# RÉFLEXION COLLECTIVE DANS LE CADRE DE LA CONSTRUCTION D'UN NOUVEAU POSTE DE VENTILATION MÉCANIQUE SUR LA RUE RICHELIEU À SAINT-HENRI

**Comité de la Ruelle Verte "La Marguerite"**

**Comité aménagement de la CDC Solidarité Saint-Henri**

Le 14 avril 2021

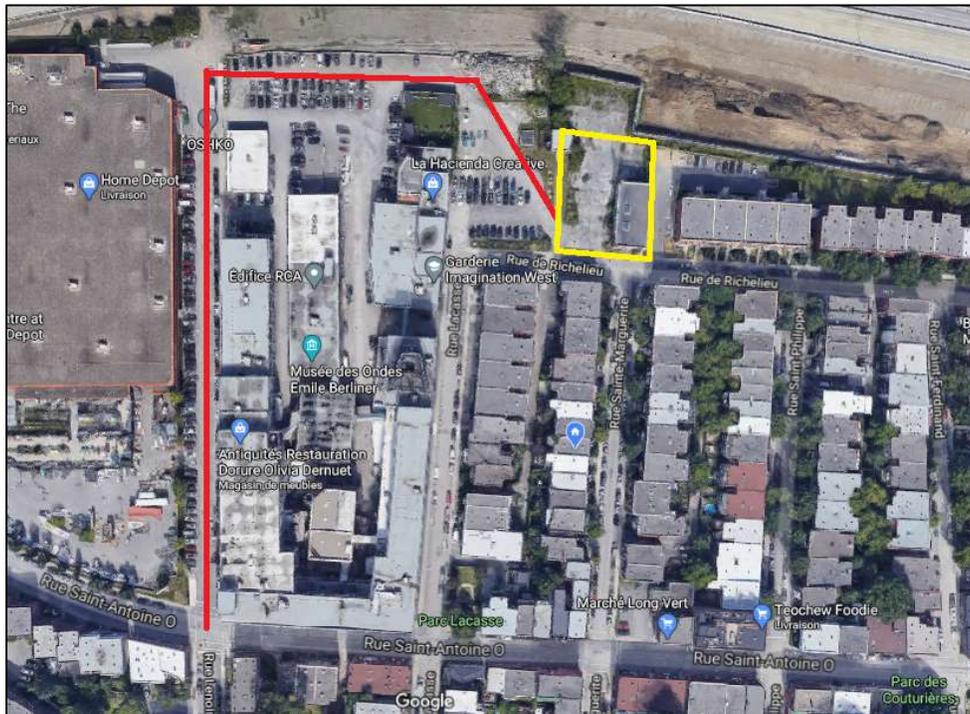
Afin de préserver la sécurité et le bien-être de tou.te.s, nous suggérons le passage des camions sur l'axe illustré en rouge, sur la rue Lenoir entre les bureaux du RCA et le stationnement du Home Dépôt. En effet, le passage des camions par cet axe n'affecterait aucun.e résident.e. Or le stationnement étant un terrain privé, nous vous demandons d'envisager de trouver une solution conjointement avec les propriétaires.
